大間原子力発電所審査資料	
資料番号	OM1-CA138-R02
提出年月日	2021年4月22日

大間原子力発電所  
敷地の地質・地質構造  
(コメント回答 その13)

# 指摘事項

コメントS2-139「変状の形成要因」の回答

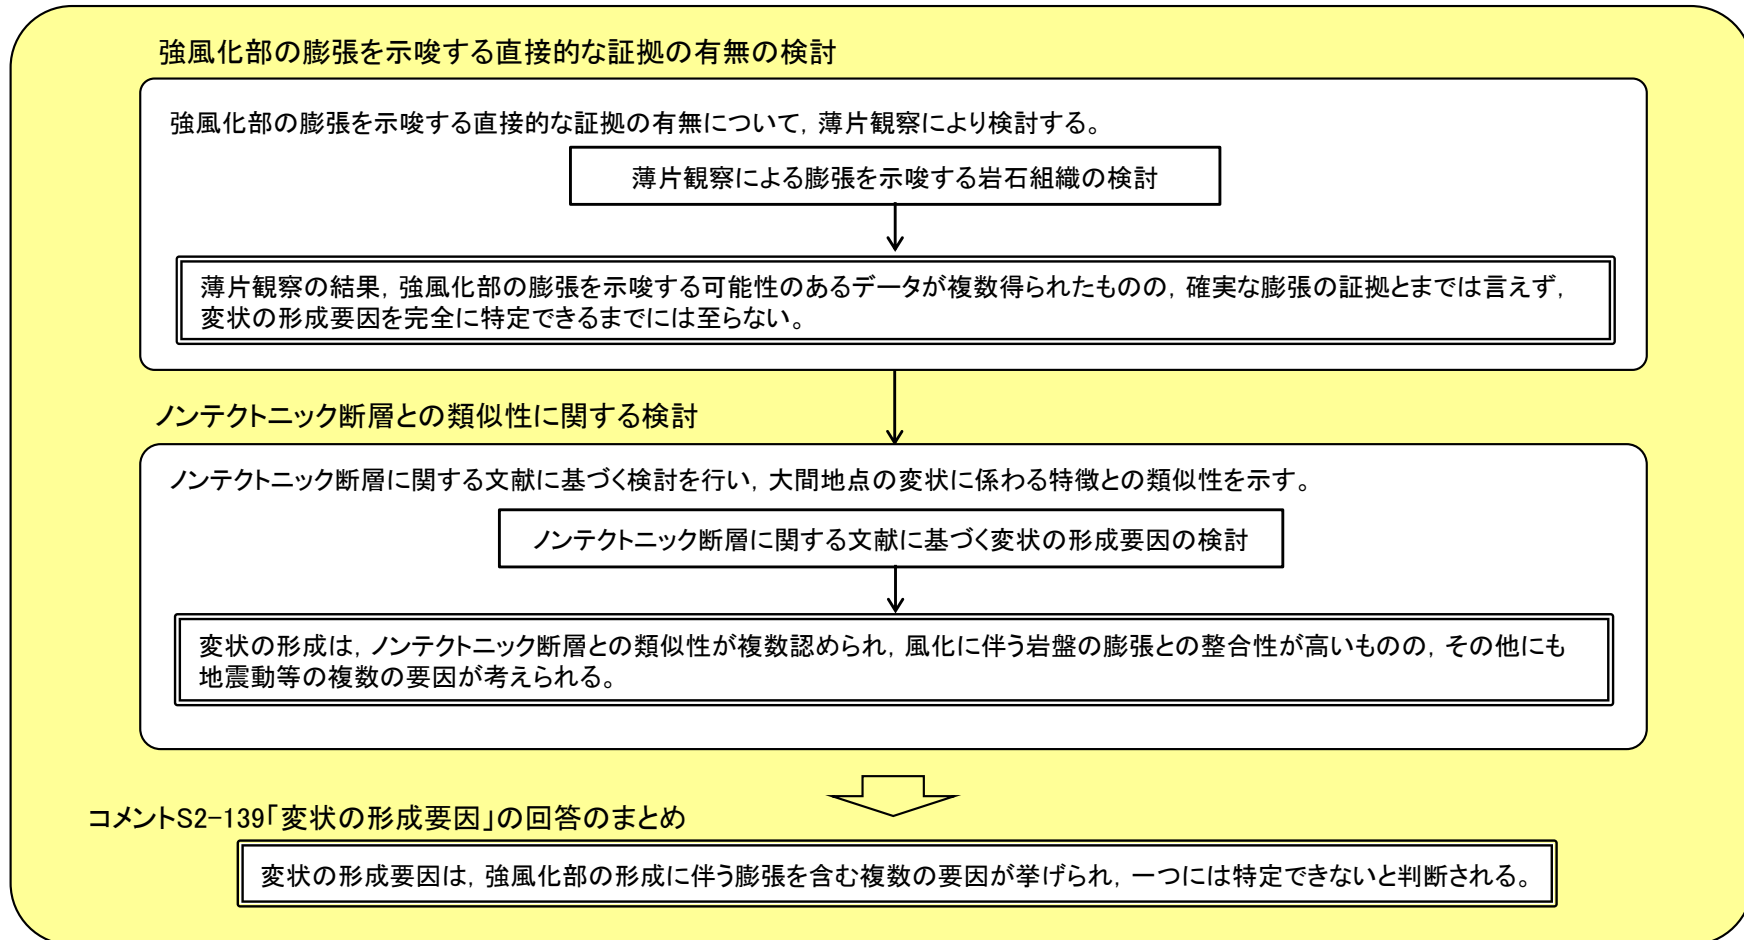
## コメントS2-139「変状の形成要因」の回答(1/10): 検討の流れ

- 第804回審査会合では、後期更新世に生じた変状(以下、「変状」という。)が形成された成因※の説明を求められたため、今回、変状の形成要因と形成メカニズムとに分けて検討した。このうち、コメントS2-139の回答として、強風化岩盤の膨張に係る直接的な証拠等について改めて検討した。
- その結果、変状の形成要因は、薄片による詳細観察では強風化部の膨張を示唆するデータが複数得られたものの、完全に特定できるまでには至らず、ノンテクトニック断層に関する文献に基づく検討では膨張以外の要因も関与している可能性が否定しきれないことから、強風化部の形成に伴う膨張を含む複数の要因が挙げられ、一つには特定できないと判断される(P.3-1-2～P.3-1-11参照)。
- 一方、変状の形成メカニズムは、変状弱面等の変位方向と第四紀の応力場との関係等から、ノンテクトニックな要因で形成された非構造的のものと判断されることを、3.3.3(3)にて後述する。

写真1 エクロジャイト中のザクロ石に見られる放射状の割れ目

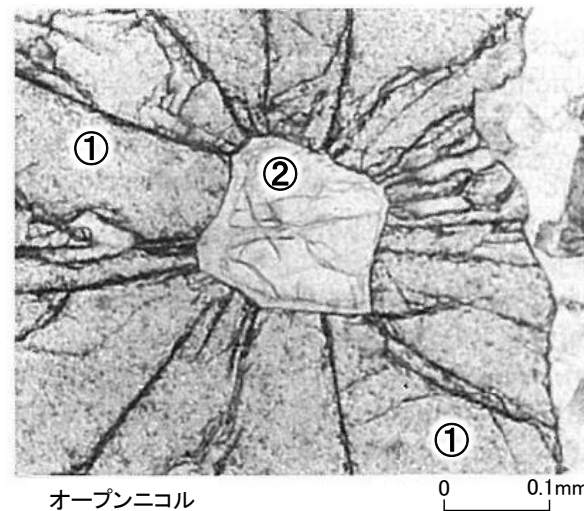
## コメントS2-139「変状の形成要因」の回答(2/10): 強風化部の膨張を示唆する直接的な証拠の有無の検討方針

Wang et al.(1993)<sup>11)</sup>では、写真1に示す「膨張によって形成された放射状の割れ目」のような岩石組織が、岩盤の膨張を示唆する直接的な証拠の例として挙げられることを踏まえ、弱風化部を対象に、下記のとおり検討する。

- 風化は軽石を構成する火山ガラス等の表面から進行し、鉱物内部の包有物に膨張が生じた事例とは異なるため、写真1のような放射状の割れ目が風化によるスメクタイトの生成に伴って形成されることは考え難いものの、軽石中の鉱物とその周囲の火山ガラスの割れ目の分布・性状に注目し、薄片観察により、写真1に示すような膨張を示唆する岩石組織の有無について検討を行う。
- ここで、風化に伴う岩石の膨張は、主に弱風化部が強風化部に变化する際に生じると考えられるが(補足説明資料P.11-18参照)、膨張を示唆する岩石組織は、その後の風化の進行によって強風化部では不明瞭になっていると考えられることから、弱風化部を薄片観察の対象とする。

薄片観察による膨張を示唆する岩石組織の検討(1/2):輝石の斑晶とその周囲の火山ガラス

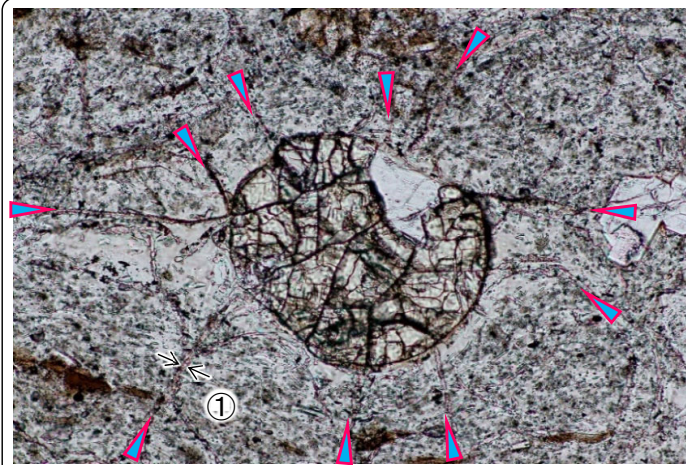
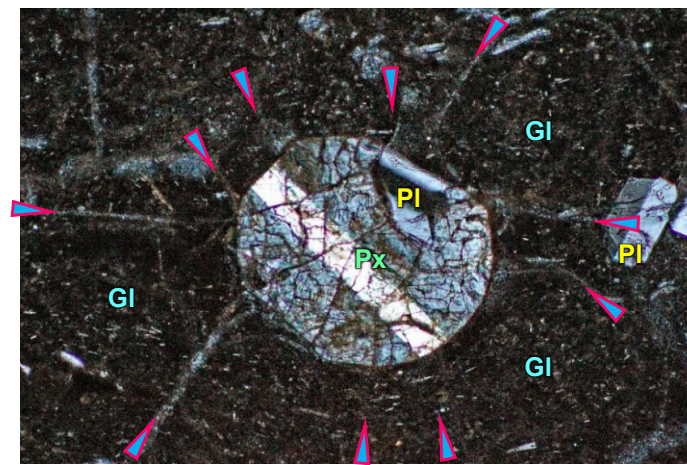
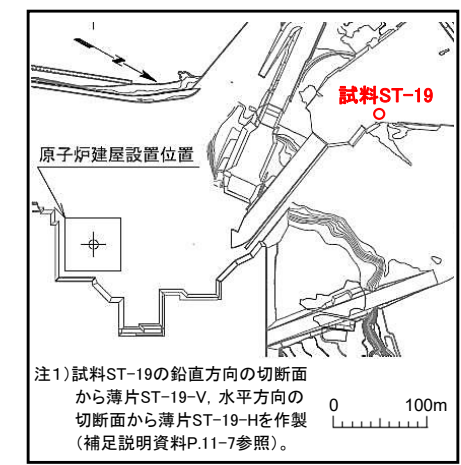
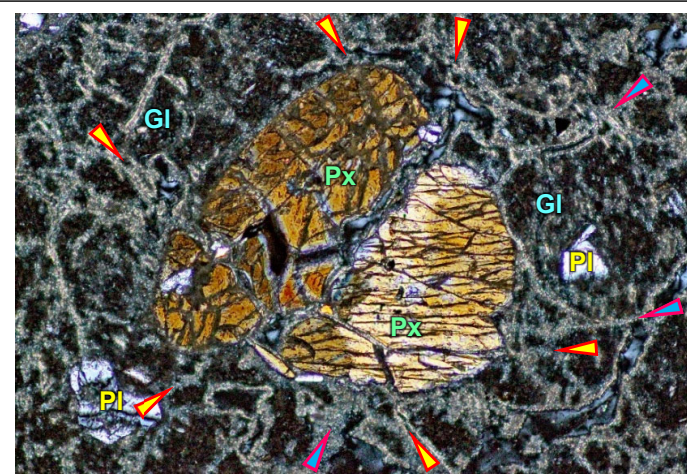
コメントS2-139「変状の形成要因」の回答(3/10):

淡灰色火山礫凝灰岩の弱風化部の試料(ST-19)から薄片A及び薄片Bの2枚を作製し、薄片Bでは薄片Aよりやや風化の進んだ箇所での膨張を示唆する岩石組織の観察を行った。

- ・薄片Aでは、淡灰色火山礫凝灰岩を構成する軽石中の輝石の斑晶にスメクタイトを伴わない割れ目が認められる。輝石の周囲の火山ガラスには輝石を中心とした放射状の割れ目が形成されており、割れ目にはスメクタイトが生成している(最大幅①は約0.008mm以下)。この岩石組織はP.3-1-3の岩石組織に類似し、スメクタイトの生成に伴って形成されたものではないが、割れ目の形成による膨張を示唆する可能性がある。
- ・薄片Bでは、輝石の周囲の火山ガラスに風化によるスメクタイトを伴う網目状の割れ目が形成されており、それらの一部は火山ガラスから輝石の中に連続し、輝石の内部にもスメクタイトが生成している。スメクタイトを伴う割れ目②の最大幅は約0.05mmで、薄片A①に比べて大きく、スメクタイトを伴う割れ目の形成による膨張を示唆する可能性がある。

以上のことから、薄片観察ではこれらの割れ目が風化前からあったものか、風化により形成され幅が拡大したものかの判別はできないが、これらの岩石組織は、風化に伴う割れ目及びスメクタイトの生成による膨張を示唆する可能性がある。

薄片観察による膨張を示唆する岩石組織の検討(2/2): 斜長石の斑晶とその周囲の火山ガラス

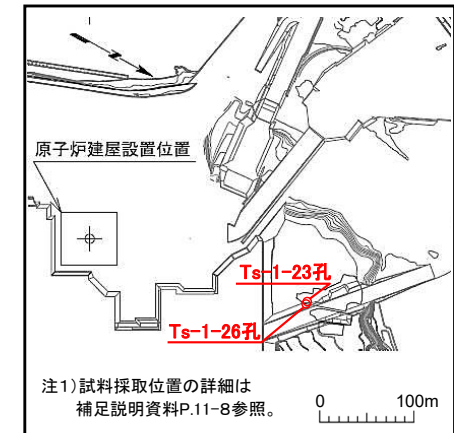
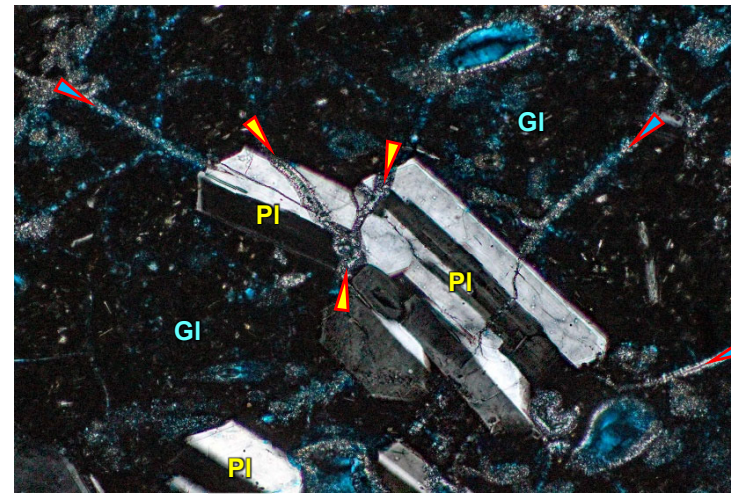
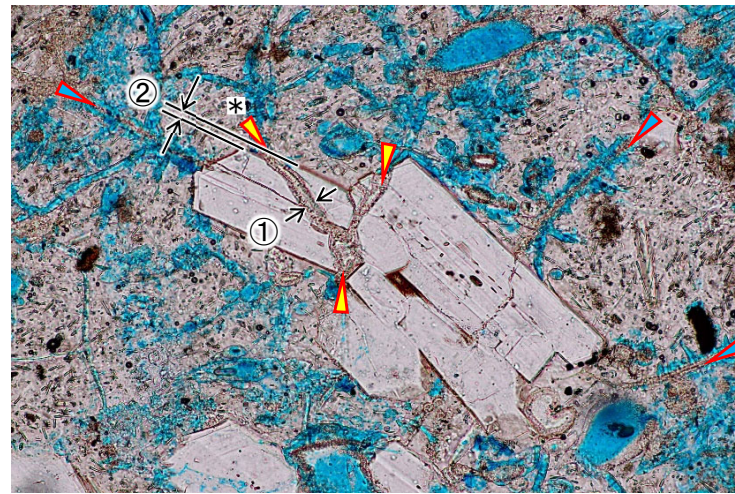
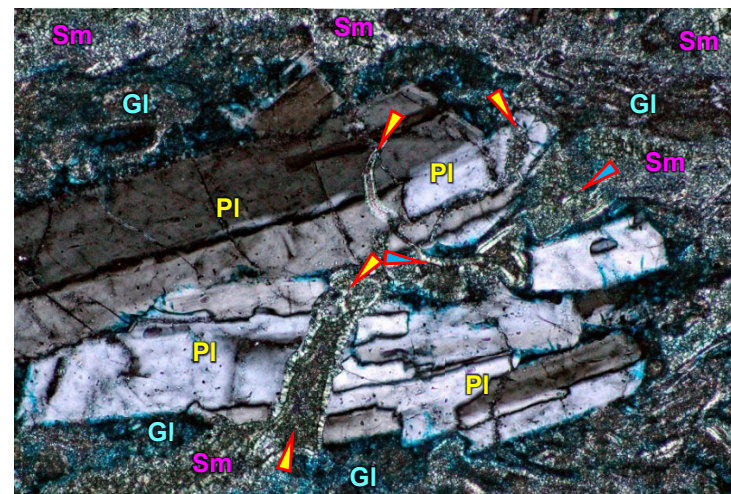
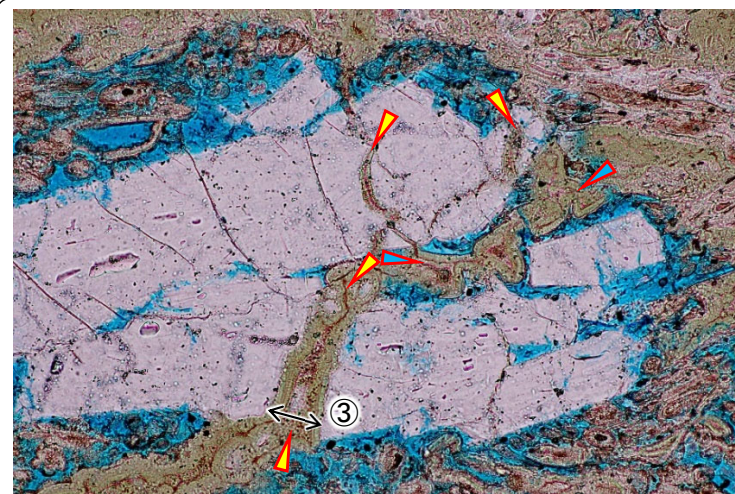
コメントS2-139「変状の形成要因」の回答(4/10):

淡灰色火山礫凝灰岩の弱風化部の2孔のコア試料から薄片C及びやや風化の進んだ薄片Dの2枚を作製し、膨張を示唆する岩石組織の薄片観察を行った。

- 薄片Cでは、僅かに風化した軽石の中に斜長石の斑晶があり、斜長石及びその周囲の火山ガラスには風化によるスメクタイトを伴う割れ目(①:最大幅約0.01mm)が形成されている。\*印で示した割れ目では斜長石の斑晶の外形にズレ(②)が認められ、スメクタイトを伴う割れ目の幅の拡大による膨張を示唆する可能性がある。
  - 薄片Dでは、斜長石の斑晶の風化によるスメクタイトを伴う割れ目(③)の最大幅は約0.04mm(薄片C①の約4倍)で、スメクタイトを伴う割れ目の幅の拡大による膨張を示唆する可能性がある。
- 以上のことから、薄片観察ではこれらの割れ目が風化前からあったものか、風化により形成され幅が拡大したものかの判別はできないが、これらの岩石組織は、風化に伴う割れ目及びスメクタイトの生成による膨張を示唆する可能性がある。
